Žádost o dodatečné informace k zadávacím podmínkám veřejné zakázky na zhotovení stavby:

„Rekonstrukce terminálových učeben a infrastruktury staré budovy “

VŠE v Praze

601

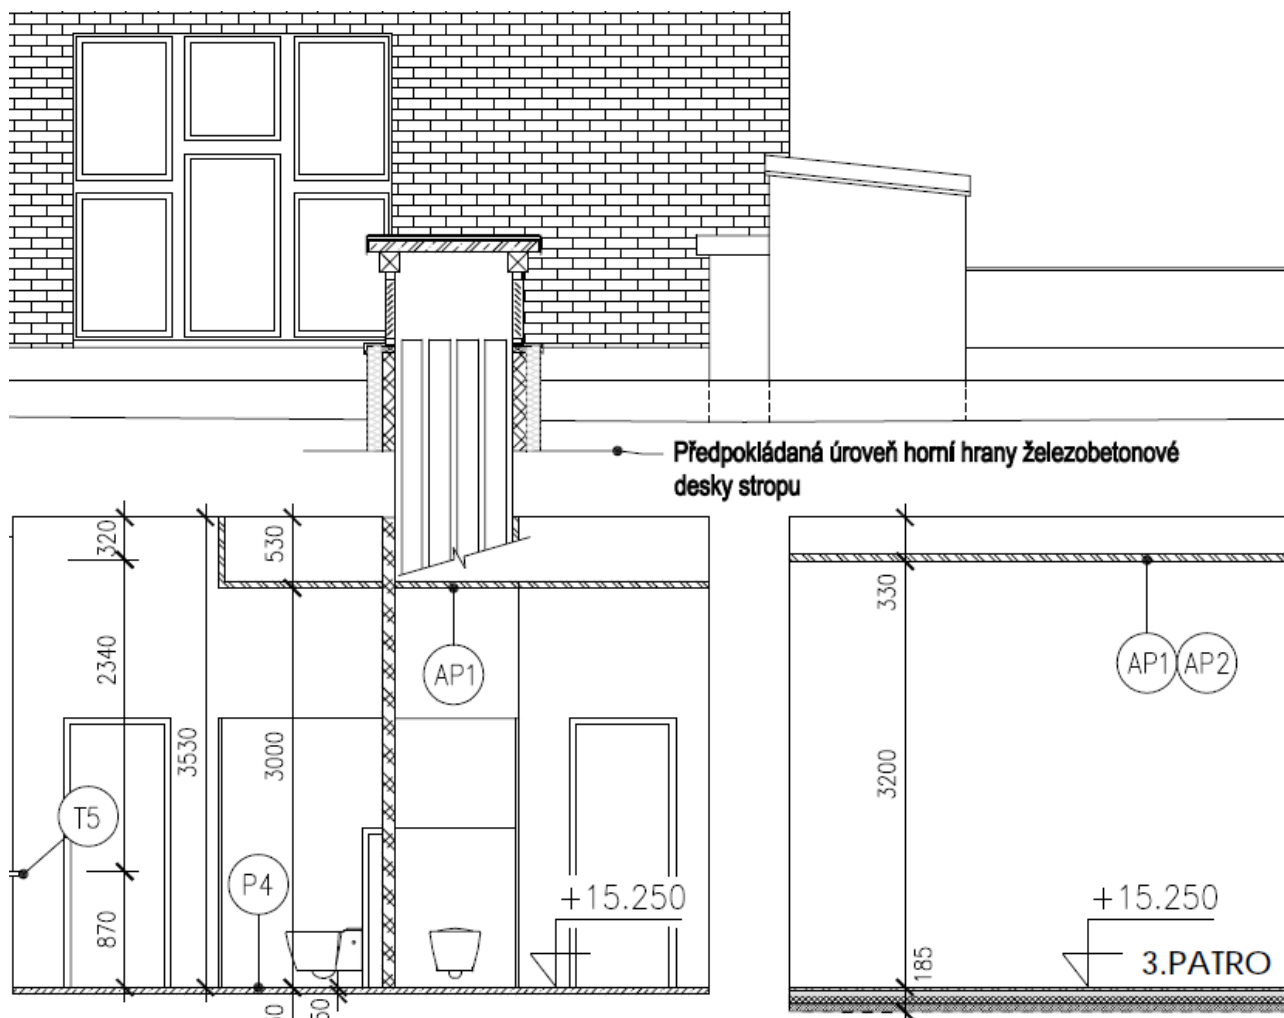
Uchazeč upozorňuje zadavatele, že zakrytí světlíku viz výkres D1.1.36 se týká zakrytí prostupu střechou a ne zakrytí stávajícího anglického dvorku.

Zakrytí anglických dvorků není obsahem předloženého výkazu výměr.

Navíc pol. č. 601 jasně uvádí, že se jedná o prostup střechou a navíc nemá uvedenou výměru, za kterou je zodpovědný zadavatel.

Výpisy položek klempířských prvků nezahrnují rozměry pro anglické dvorky.

Žádáme zadavatele o doplnění položky zakrytí anglických dvorků do výkazu výměr, nebo o pokyn k úpravě stávajícího výkazu výměr.

Zakrytí anglických dvorků je konstrukčně totožné se střešní nástavbou nad jádrem wc viz výkres D.1.1.36. Klempířské výrobky viz položky 701, 703
